東京南線 3, 4 号線改修工事  
環境影響予測評価書案に係る

補足資料

令和 8 年 2 月 24 日

東京電力パワーグリッド株式会社

切土箇所現況写真

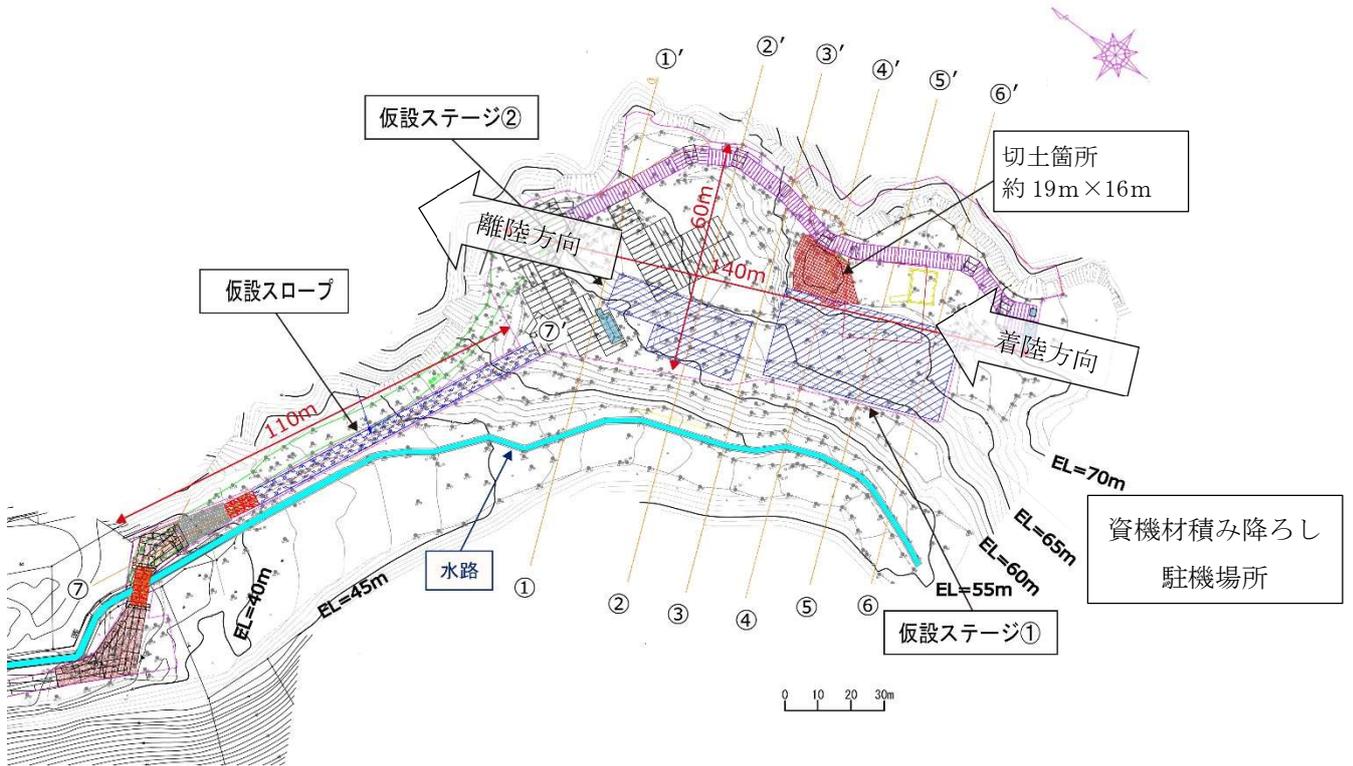
仮設ヘリポートの切土部分については、原状復帰のために何らかの工事を行うのか説明してほしい。

仮設ヘリポートの切土部分は現況写真の箇所が該当します。ヘリコプターの離着陸ルート上にあることから、切土を実施して平地とします。また、原状復帰による土砂崩壊等を回避するため復元はしない予定です。

なお、地山の切土により生じる発生土は、埋め戻しや原状復帰に使用せず、全量搬出する計画で、フレコンバッグ等に入れ、速やかに場外へ搬出する予定です。

鉄塔・仮設ヘリポート・飛行ルート位置関係図

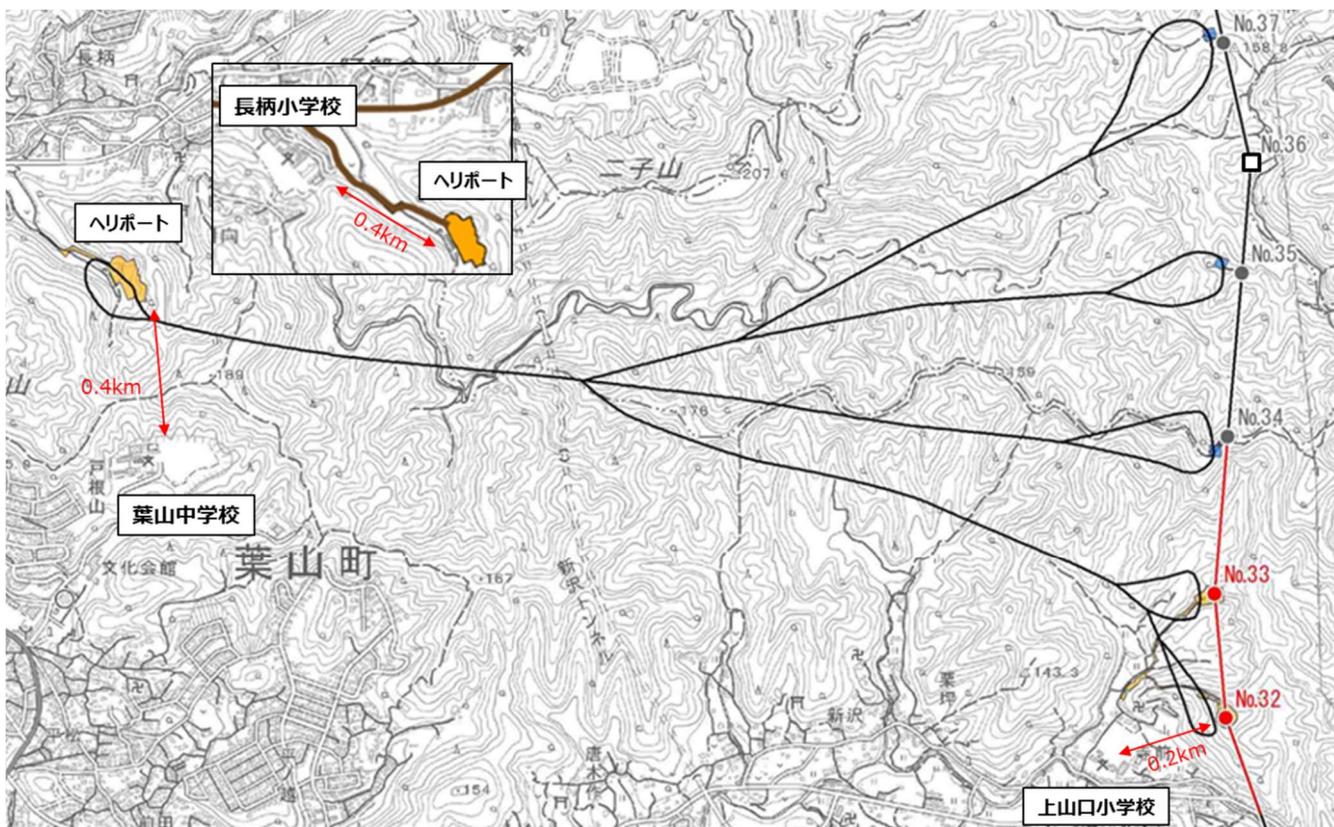
当初想定される飛行回数がどの程度で、モノレールを併用するとどれくらい削減できるかなど、定量的に示した上で、具体的な環境保全対策について説明してほしい。

校舎の窓を閉めた状態では一定の低減が期待されますが、低周波音は一般的に建物による遮音効果が小さく、室内レベルは建物構造や換気設備の状況により変動します。評価書案の環境保全対策として記載した工事開始前の試験飛行による騒音及び低周波音の屋外及び室内における実測を行い、その結果を踏まえて各学校と環境保全対策について協議を進めたいと考えています。

- ・各学校と事前に協議を行い、以下のような教育活動・行事が実施される日は飛行を行わない。
  - 入学式、卒業式等の式典
  - 定期テスト期間
  - 文化的行事、体育祭、運動会
  - 健康診断（特に聴力検査）
  - その他学校から回避を指定された日
- ・窓を閉めることで換気量が不足する可能性があるため、学校の希望を聴取した上で空気清浄機等の補助的な換気対策を準備する。
- ・1日の飛行時間をできる限り抑え、授業や児童の屋外活動への影響を最小限にする。
- ・ヘリコプターの飛行日及び飛行時間帯について、事前に各学校と協議を行い、飛行日時を決定する。
- ・ヘリコプターの飛行間隔ができるだけ一定となるよう運航を調整し、突発的な騒音発生を避けるよう努める。

表 1-7 垂直視野角と鉄塔の見え方

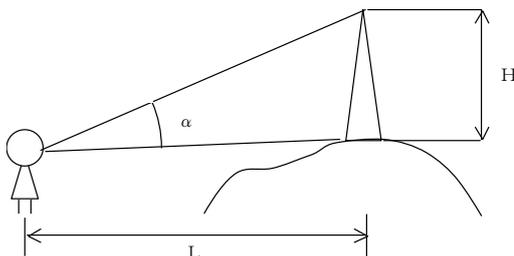
主要な眺望点からの景観の変化の予測結果はどのように判断したのかを、垂直視野角の数値が判断根拠になるかどうかを含めて説明してほしい。

主要な眺望点からの景観の変化の状況については、「景観対策ガイドライン（案）」（1981 UHV 送電特別委員会環境部会立地分科会）に示されている垂直視野角と鉄塔の見え方を判断根拠としています（表 1-7 参照）。

具体的には予測評価書案 p. 5-2-393～394 の表 5.2-159 で算出した各眺望点からの垂直視野角が、表 1-7 に示される垂直視野角区分のどの範囲に相当するかを確認し、さらに作成したフォトモンタージュによる視覚的な見え方と照合することで景観への影響度を総合的に判断しています。

同表の視角のみで比較した場合も、景観的に大きな影響ある視角が  $5^{\circ} \sim 6^{\circ}$  以上とされており、圧迫感を受けるようになる視角が  $10^{\circ} \sim 12^{\circ}$  以上とされていることから、本工事では視角が最大でも  $3.5^{\circ}$  のため、大きな影響は無く圧迫感は受けないと考えています。
